2.2 (2) K断層

薄片試料観察(H24-D1-3 深度57.20m)

第536回審査会合
机上配付資料1 修正後

連続性評価の具体的プロセス(原子炉建屋等, 起点破碎部: 2号炉底盤北端, H-7破碎帯)

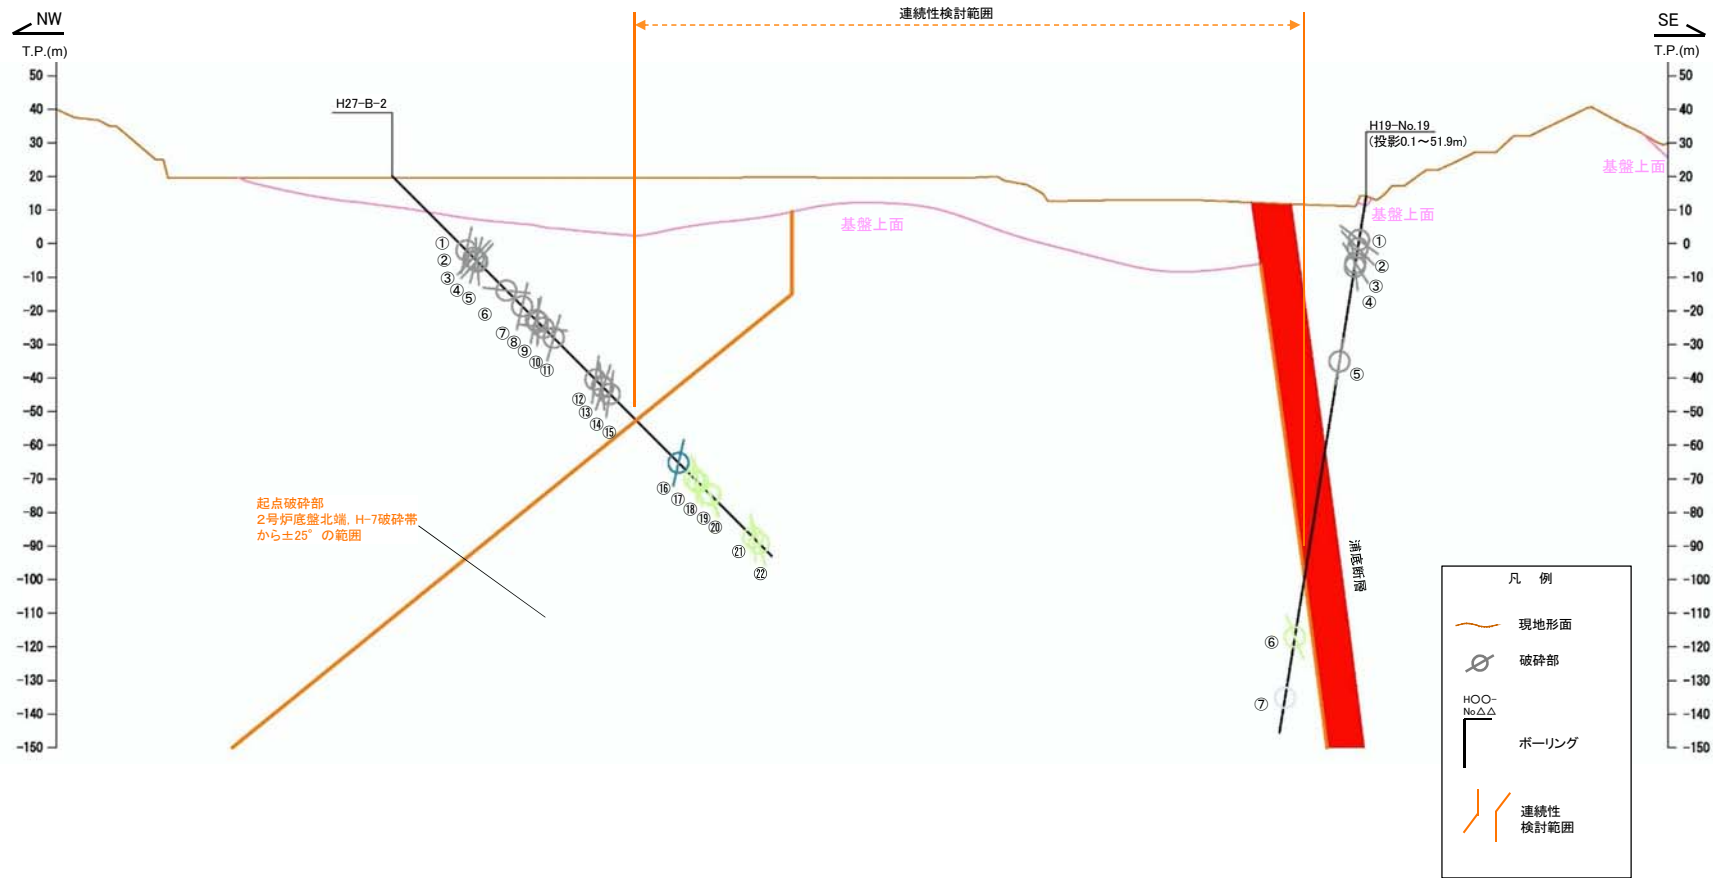
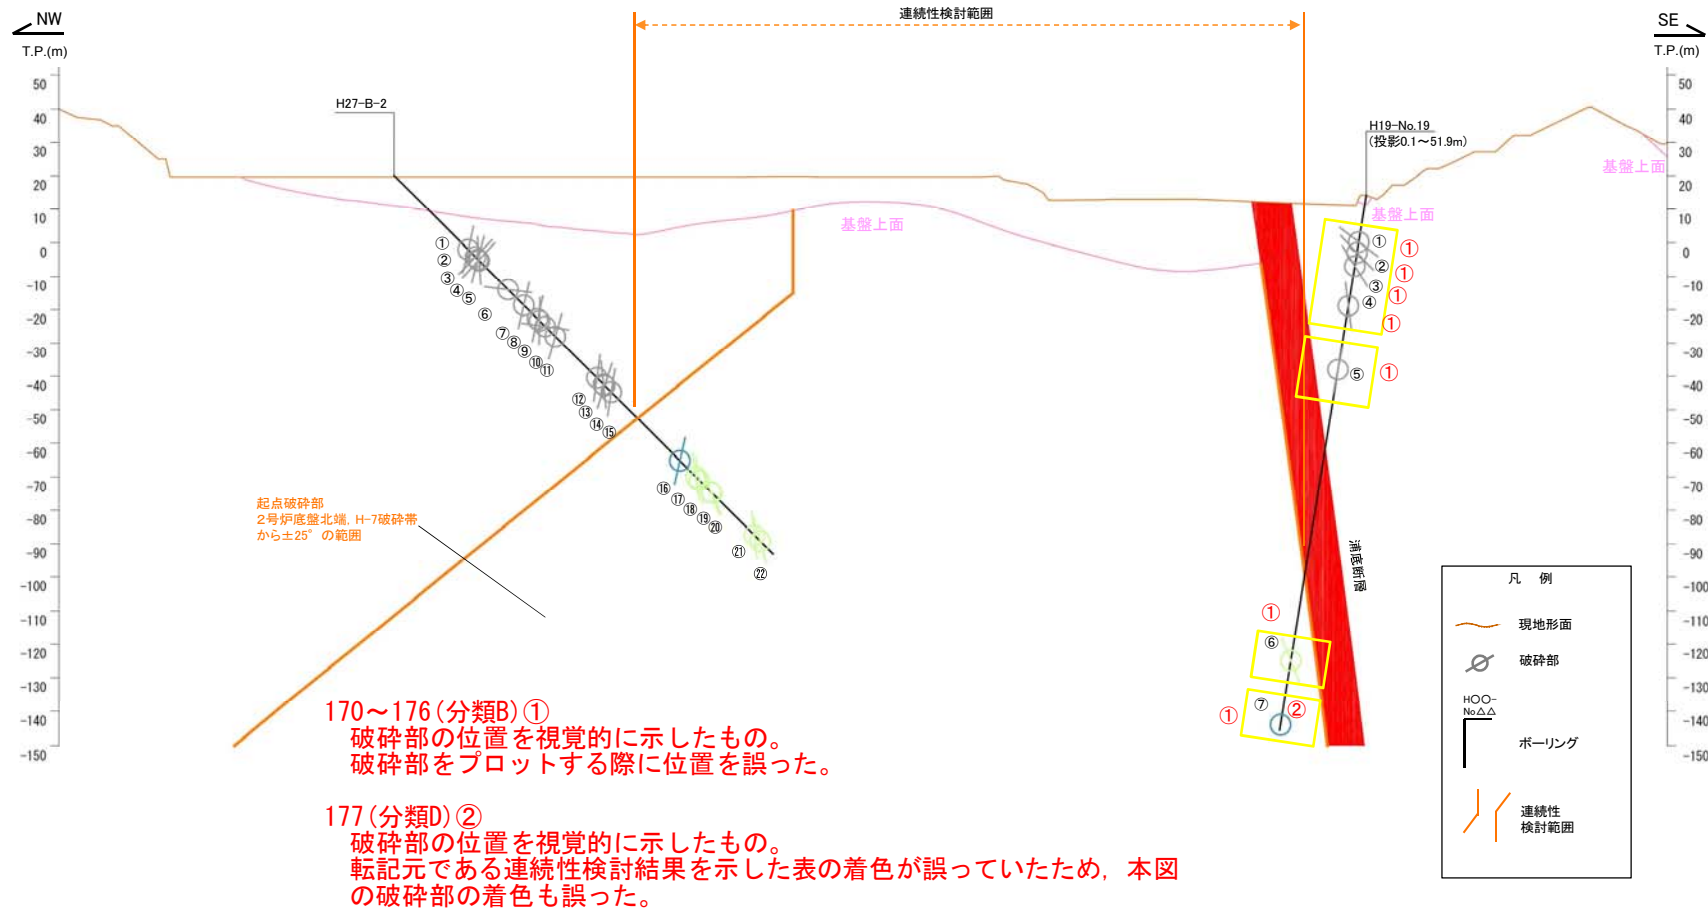
169(分類A)①
明瞭なせん断構造・変形構造の有無について,
転記元の性状一覧表から転記したが, 転記を誤ったもの。

連続性評価の具体的プロセス(原子炉建屋等, 起点破碎部: 2号炉底盤北端, H-6c破碎帯)

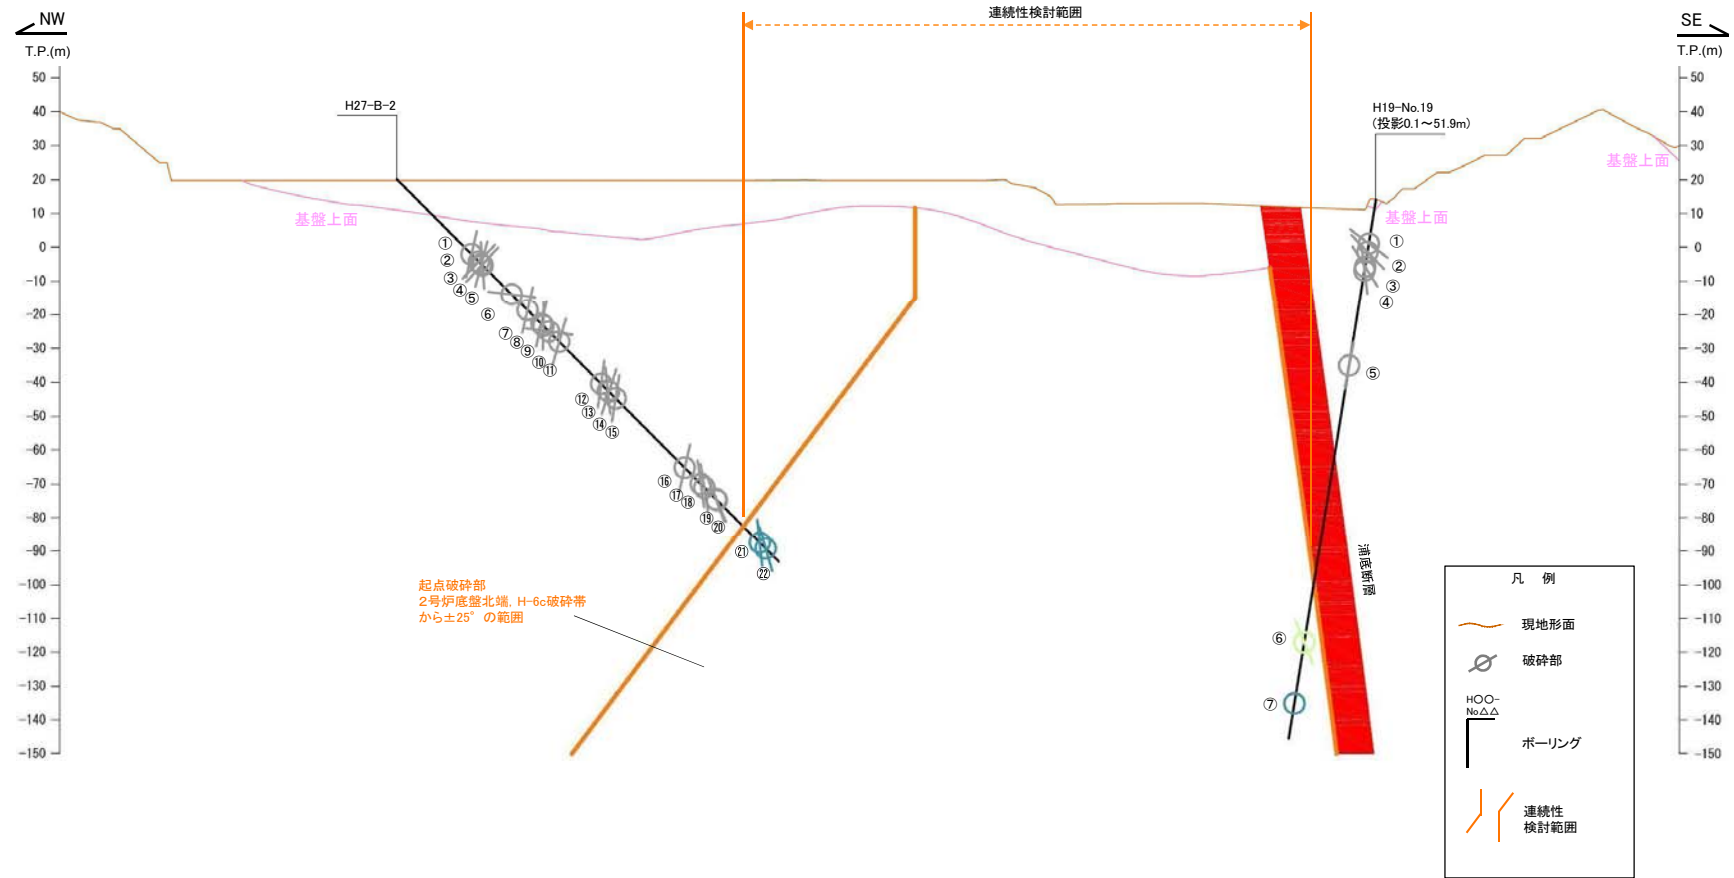
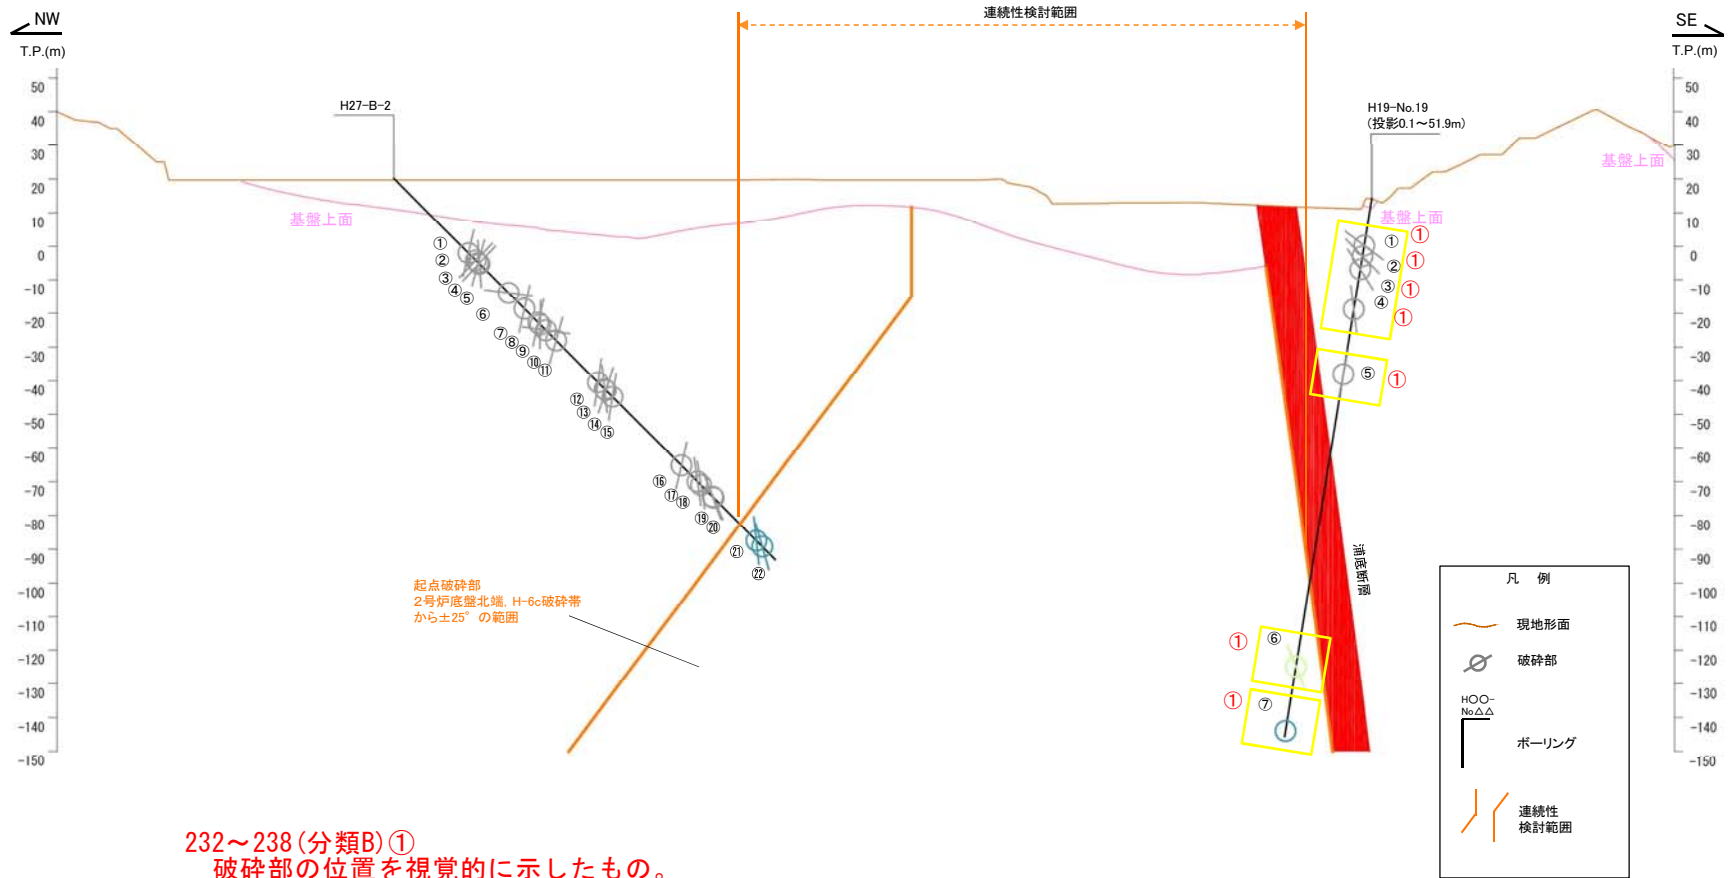
232~238(分類B)①
破碎部の位置を視覚的に示したものの。
破碎部をプロットする際に位置を誤った。

連続性評価の具体的プロセス(原子炉補機冷却海水取水路等, 起点破碎部: H19-No.7, ①)

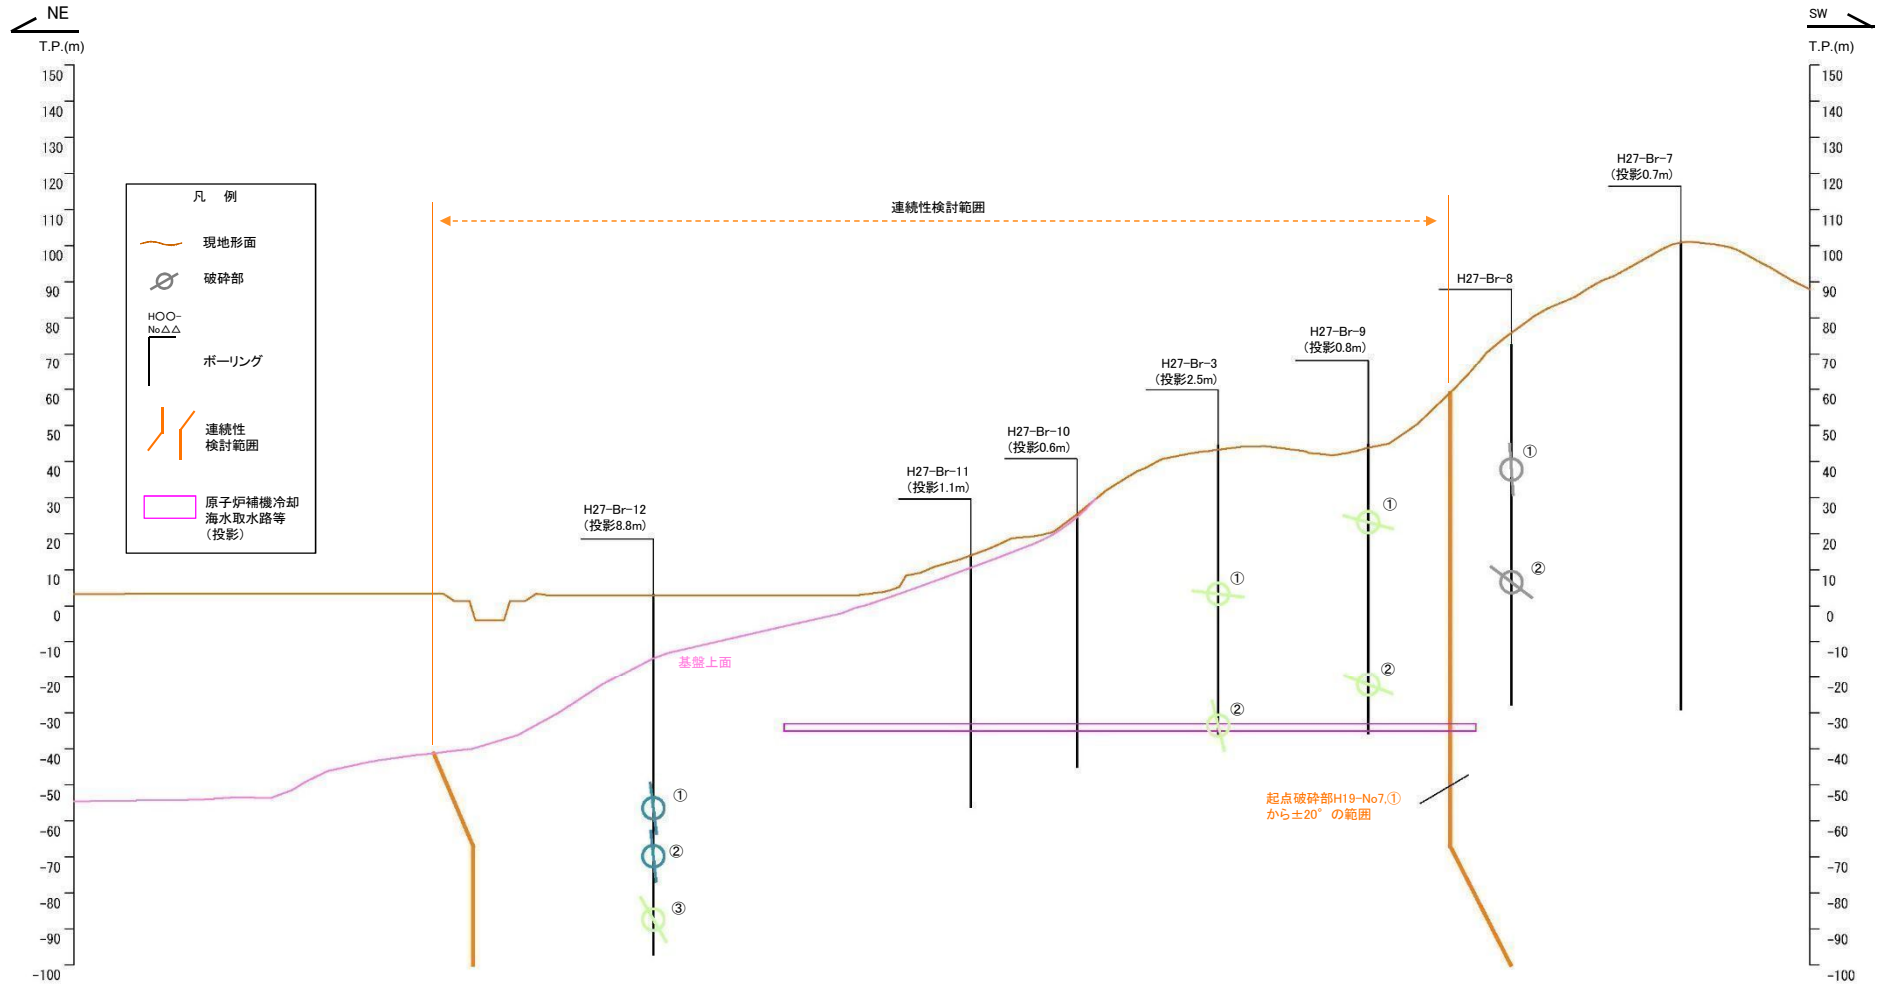
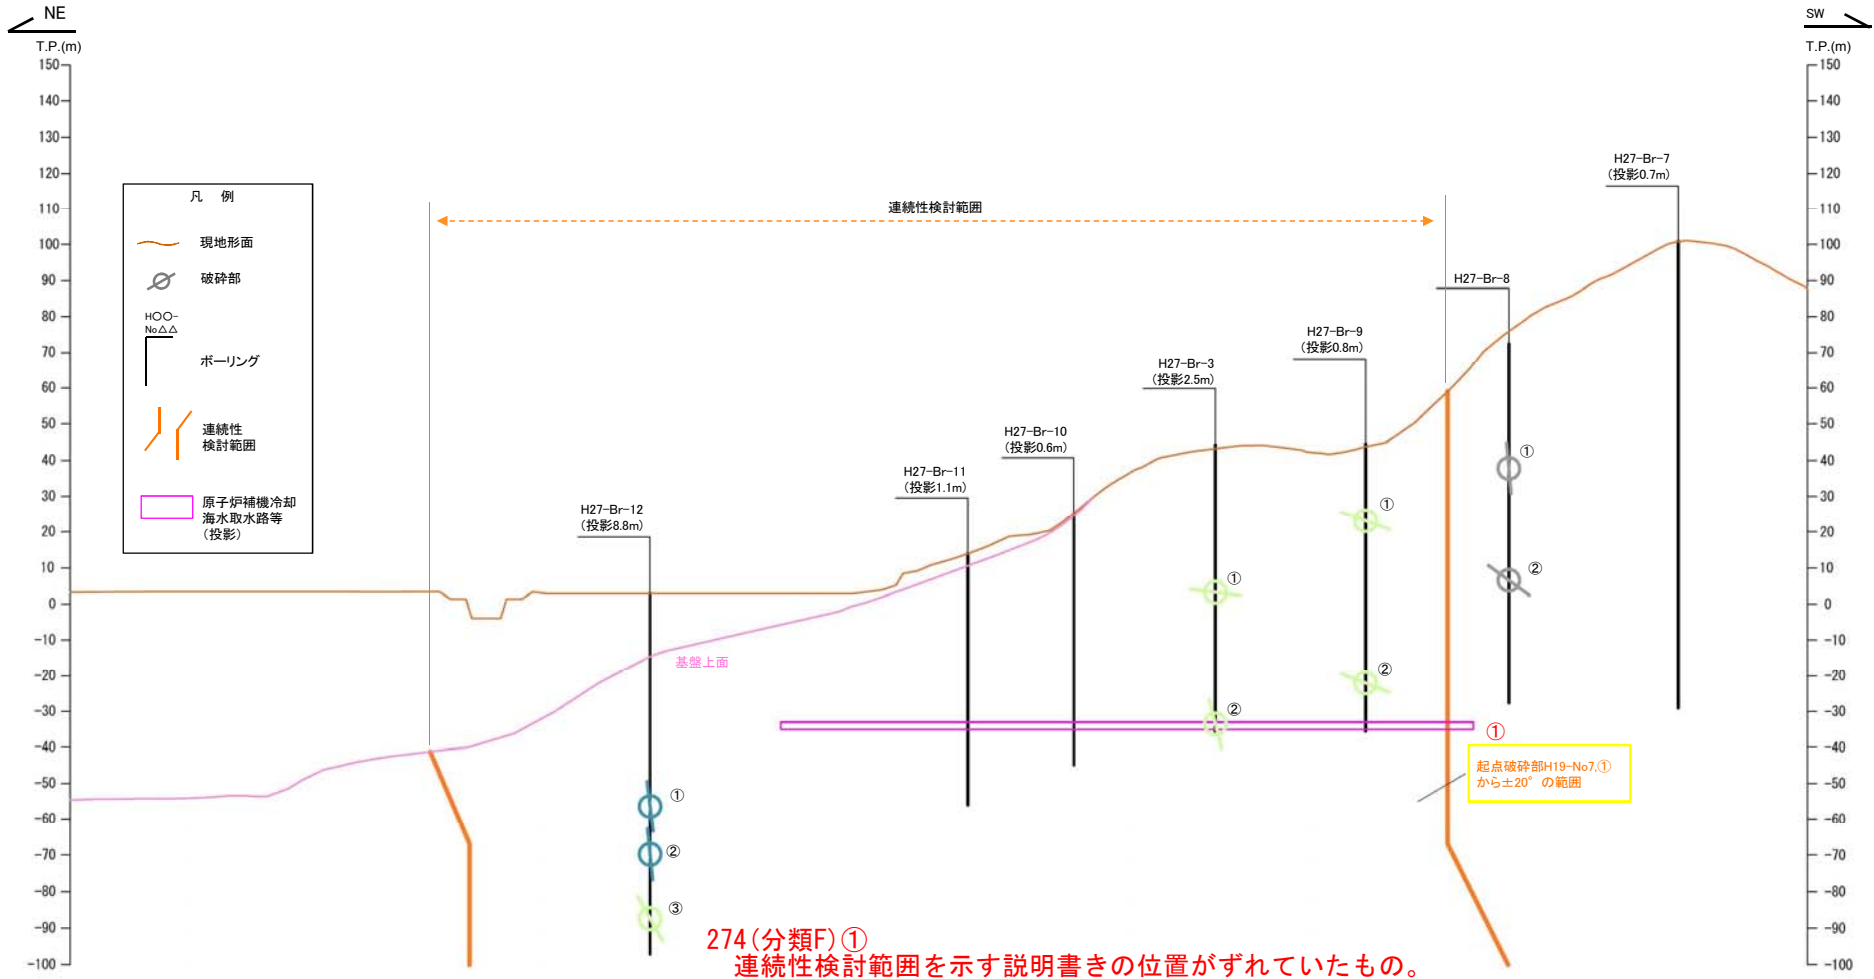
276, 278, 280, 282, 284, 286, 288(分類D)②
転記ミスによって発生した傾斜の誤りを修正したことにより、起点破碎部と対比破碎部の傾斜の差が変わったもの。
